原子力発電所の火山影響評価ガイドの一部改正 及びその意見募集の実施について（案） 分かりやすさの観点からの記載の見直し

令和元年10月16日
原子力規制庁

原子力発電所の火山影響評価ガイドの一部改正について

別表 原子力発電所の火山影響評価ガイド 新旧対照表

図1 本評価ガイドの基本フロー

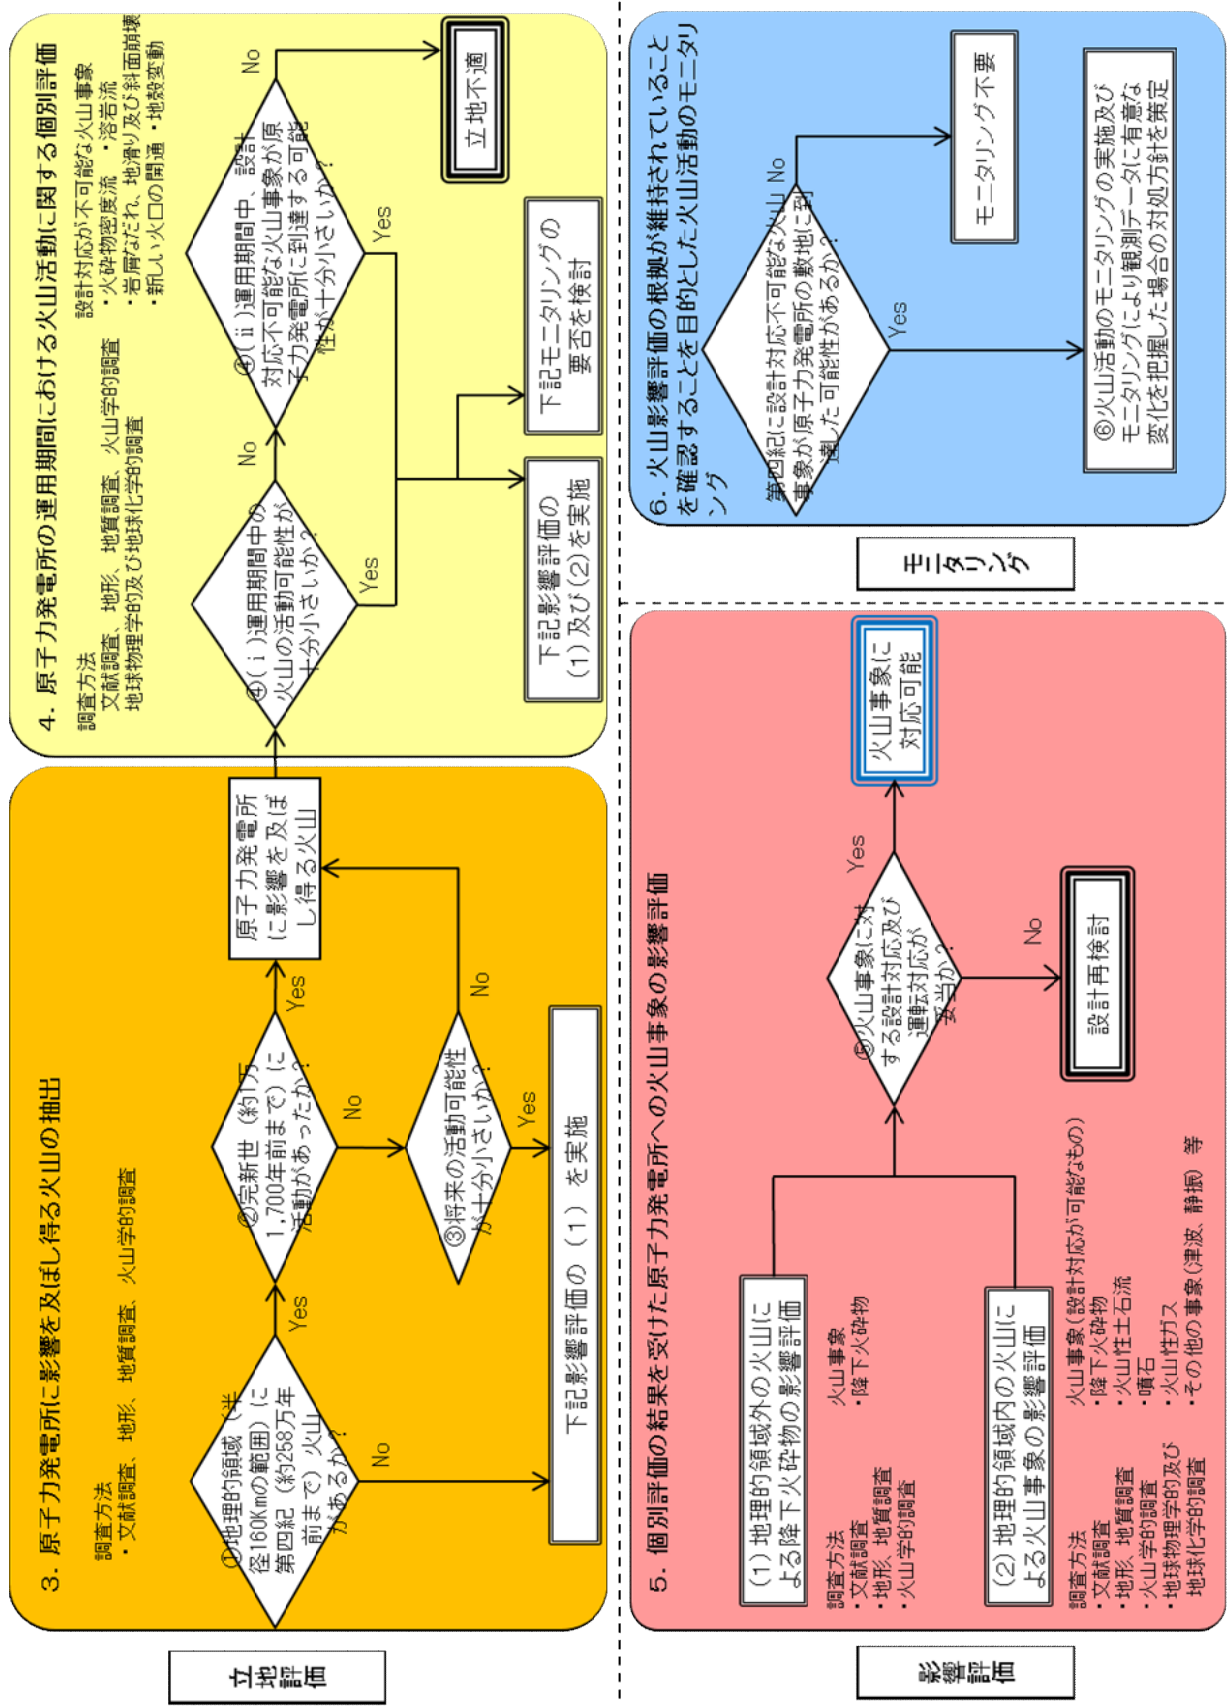
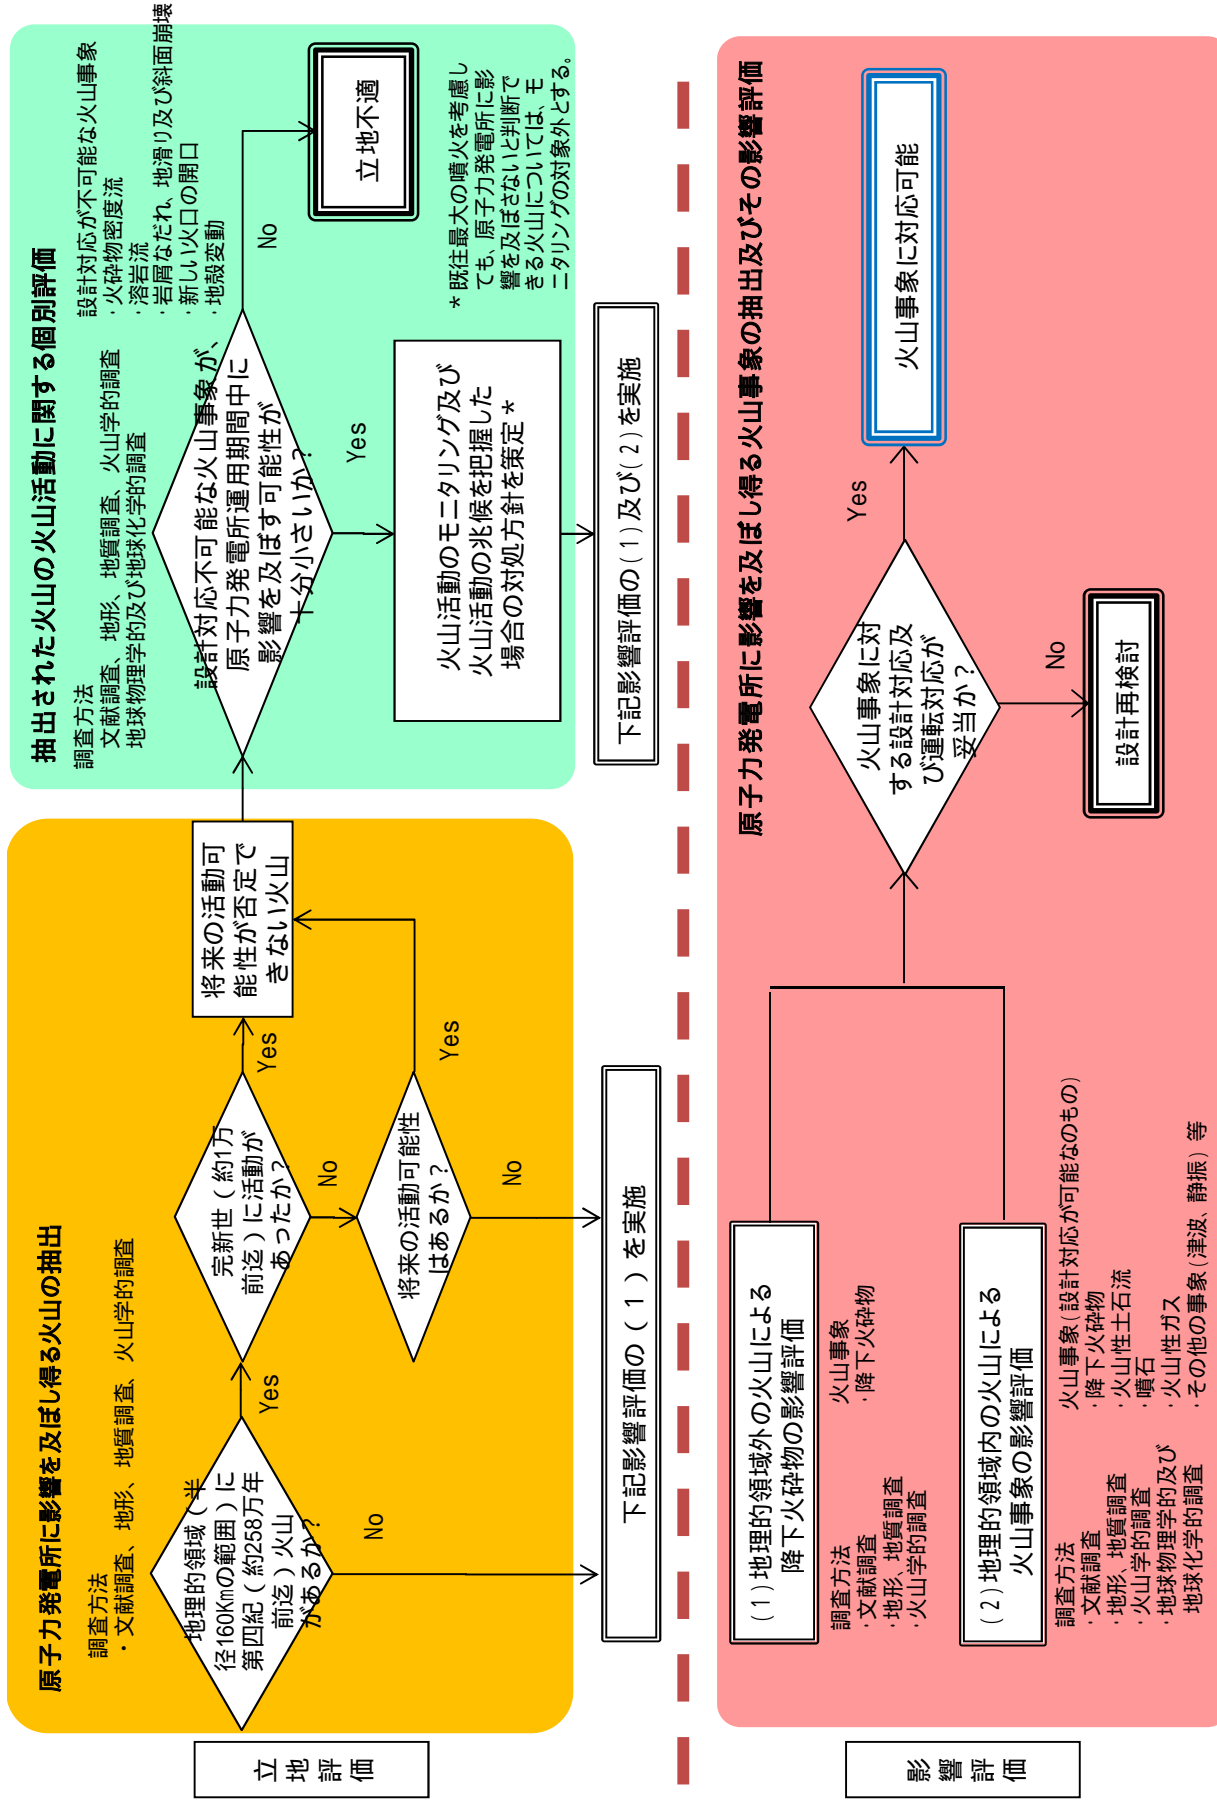
現行の火山ガイドでは、火山影響評価とその根拠が維持されていることの確認を目的とした火山活動のモニタリング（以下単に「モニタリング」という。）の流れが随所に記載されていた。これを改め、「2. 本評価ガイドの概要」として新たに記載することにより、本ガイドの全体の流れを分かりやすくするとともに、本文の記載と「図1 本評価ガイドの基本フロー」（参考2）との整合を図った。
